ОГРАНИЧИТЕЛИ
Конструкция и размеры

ГОСТ 20931—75

Изменение № 1 ГОСТ 20931—75 Ограничители. Конструкция и размеры

Изменение № 2 ГОСТ 20931—75 Ограничители. Конструкция и размеры

2. Конструкция и размеры ограничителей должны соответствовать указанным на чертеже и в таблице.

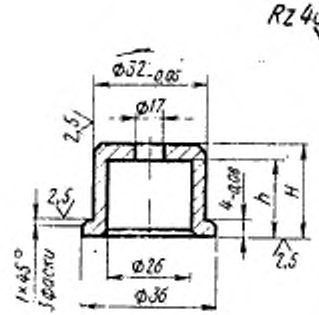
Пункт 2. Чертеж. Заменить предельные отклонения: —0,05 на $h9$, —0,08 на $h11$.

Пункт 2. Чертеж. Заменить обозначение: Rz40 на 6,3 ;

Пример применения ограничителя в сменной пресс-форме

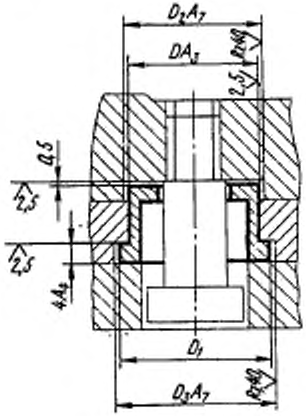
Приложение. Заменить обозначения: A_3 на $H9$, A_7 на $H14$, A_4 на $H11$.

Приложение. Чертеж. Заменить обозначение: Rz40 на 6,3 .
